猪名川・藻川河川保全利用委員会 現地視察 報告

■日時：平成22年1月15日（金） 13:30～17:00

図-1 猪名川・藻川の面的占用案件(視察対象案件)位置図

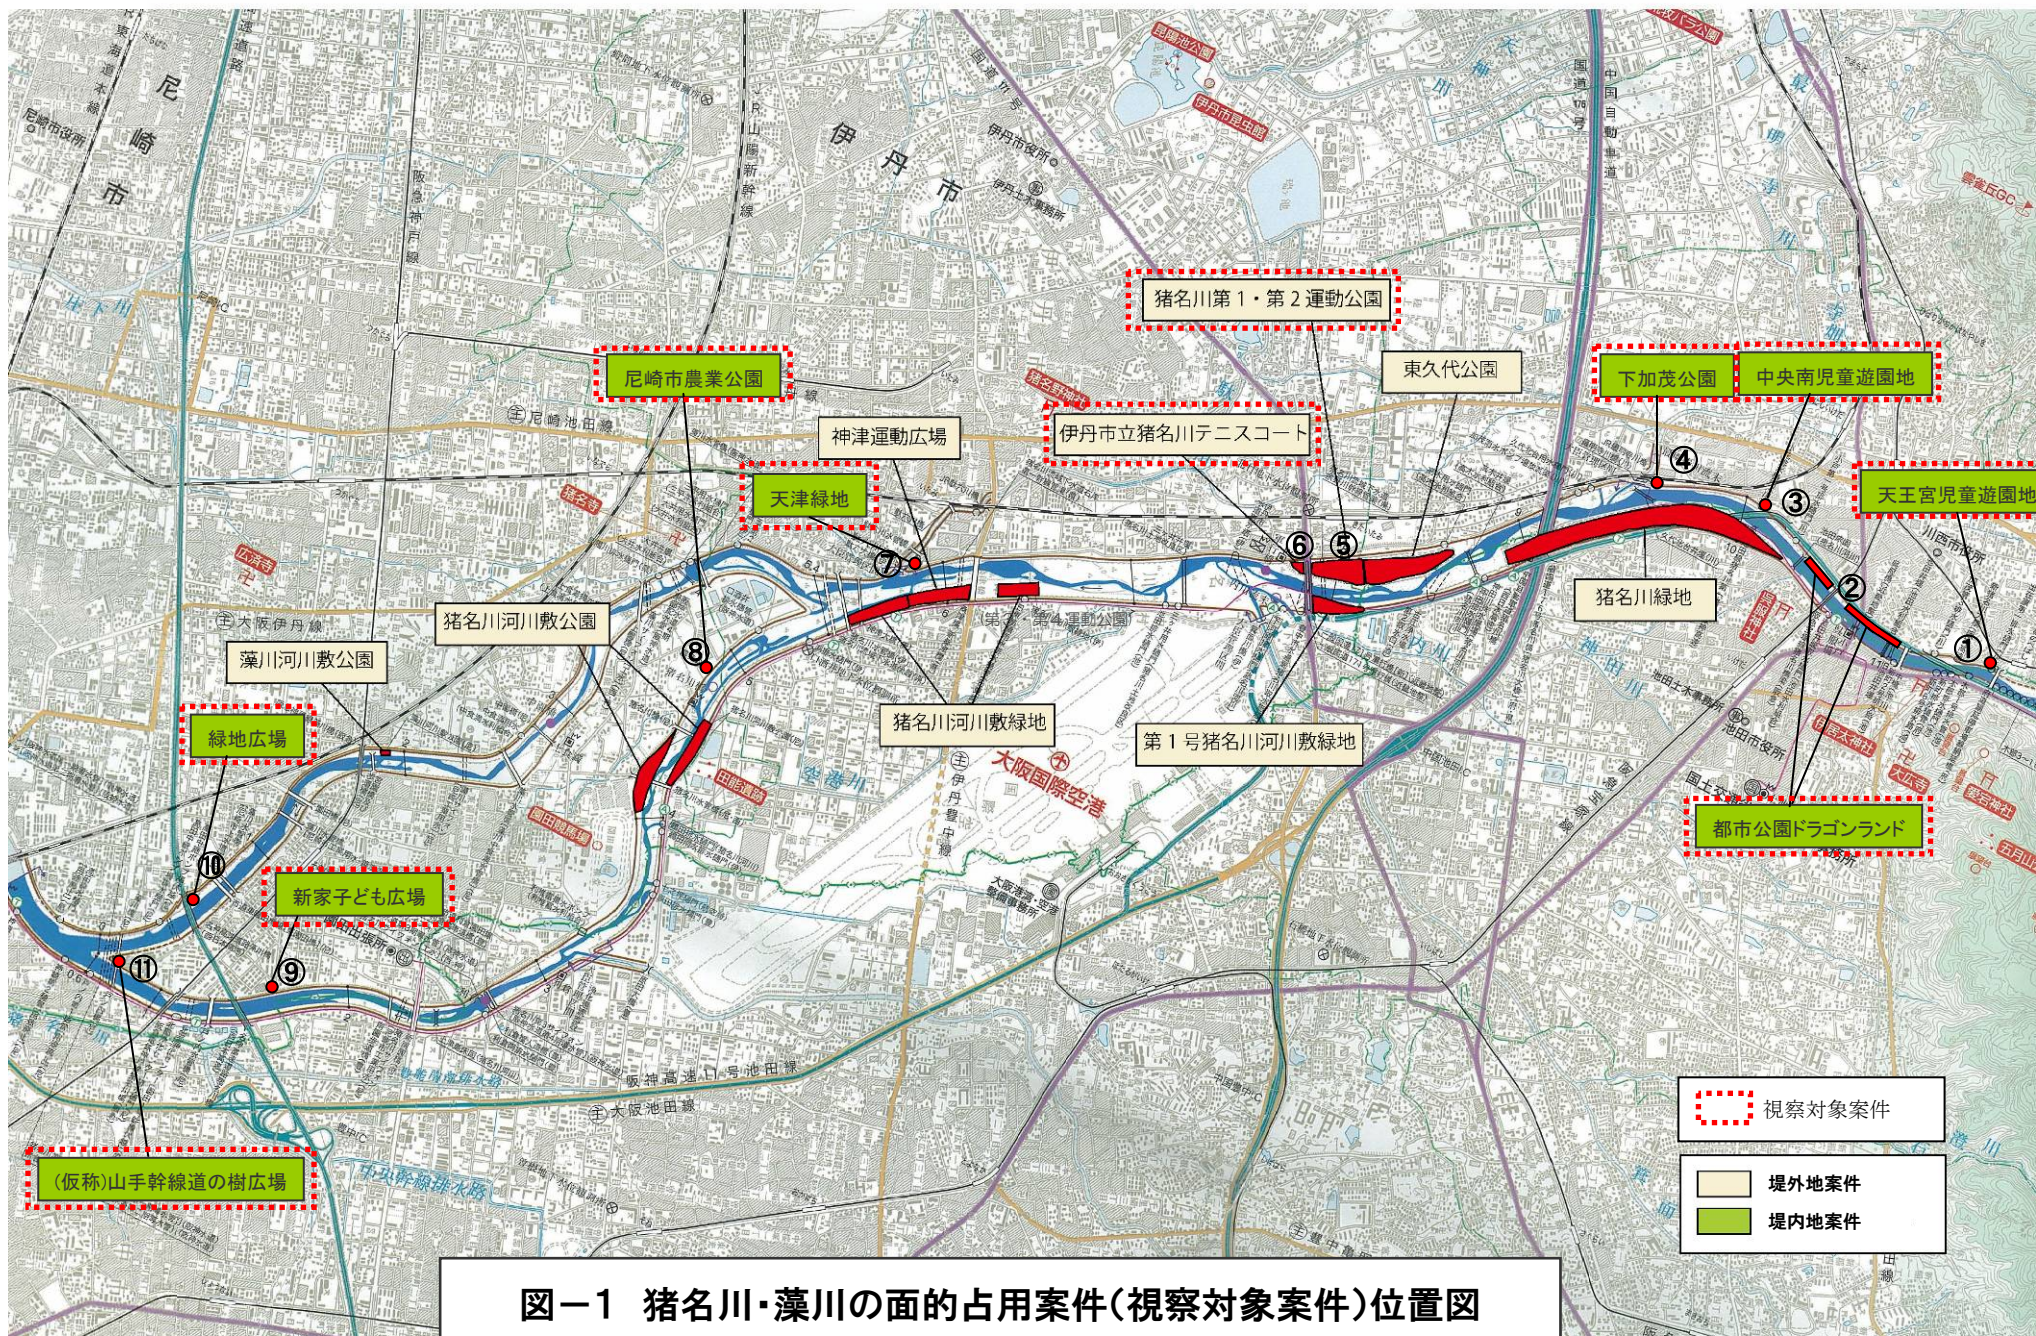
視察対象案件	意見
①天王宮児童遊園地	<ul style="list-style-type: none"> ・堤防裏法尻の平地に位置する面積の小さな児童公園であり、特に利用に関して問題や懸念する事項はない。
②都市公園ドラゴンランド	<ul style="list-style-type: none"> ・施設は河川の天端と連続しているため、河川環境(堤外側)に影響を及ぼすおそれがあるので注意が必要である。 ・市民団体が花壇等の維持管理を行っているとのことだが、その管理範囲・内容等を運用ルールなどでしっかり決めておかないと、外来植物の持ち込みや、市民団体が排他独占的な感覚に陥って市や一般住民との関係がおかしなものになるといった懸念がある。
③中央南児童遊園地	<ul style="list-style-type: none"> ・道路を挟んで河川との連続性のない児童公園であり、特に利用に関して問題や懸念する事項はない。
④下加茂公園	<ul style="list-style-type: none"> ・道路を挟んで河川との連続性のない児童公園であり、特に利用に関して問題や懸念する事項はない。 ・施設が堤防と JR 線路で挟まれた場所にあり、公園利用者自体も少ないと推察される。
⑤猪名川第1・第2運動公園 【堤外地の占用案件】	<ul style="list-style-type: none"> ・占用範囲は、水域や水際植生とある程度の距離や高低差があり、占用範囲内での現況利用(グラウンド)に関しては特に問題や懸念する事項はない。
⑥伊丹市立猪名川テニスコート 【堤外地の占用案件】	<ul style="list-style-type: none"> ・利用者の立場から考えれば、今は車社会であり、駐車スペースは必要とは思いますが、安易に認めてしまうと際限なく広がってしまうという懸念がある。 ・現時点で予測のつかないこともあると考えられるので、いきなり許可の可否を判断するのは非常に難しい。 ・「社会実験」のような位置づけで試行的に実施し、結果をモニタリングしてから許可の可否を判断するという案も考えられるのではないかと。 <p><試行的にでも駐車をする場合></p> <ul style="list-style-type: none"> ・車が駐車スペース外に行けないように生垣などが必要となる。 ・進入口の鍵の管理や台数管理のためのルールが必要となる。 ・トイレの設置の有無などの問題も出てくる可能性がある。 ・許可する場合には、許可要綱などしっかりしたルールをあらかじめ作成しておく必要がある。

⑦天津緑地	<ul style="list-style-type: none"> ・猪名川と駄六川の合流地点に位置する広場であり、特に利用に関して問題や懸念する事項はない。
⑧尼崎市農業公園	<ul style="list-style-type: none"> ・占用範囲が農業公園と接する堤防裏法面であり、特に利用に関して問題や懸念する事項はない。
⑨新家子ども広場	<ul style="list-style-type: none"> ・堤防裏法尻の平地に位置する児童公園であり、特に利用に関して問題や懸念する事項はない。
⑩緑地広場	<ul style="list-style-type: none"> ・占用範囲が墓地霊園に隣接する面積の小さな平地であり、特に利用に関して問題や懸念する事項はない。
⑪山手幹線道の樹広場	<ul style="list-style-type: none"> ・猪名川と藻川の合流する中州先端部分に位置する広場であり、特に利用に関して問題や懸念する事項はない。
全体を通しての 総括的な事項	<ul style="list-style-type: none"> ・利用に関する問題や懸念事項等はないところがほとんどであった。 ・しかしながら、沿川の特徴をもう少し活かせるような場所もいくつかはあったと思うので、委員会の中では、事務的な報告だけでなく、利用の仕方等について何か意見を出せる場はあった方がよいと思う。
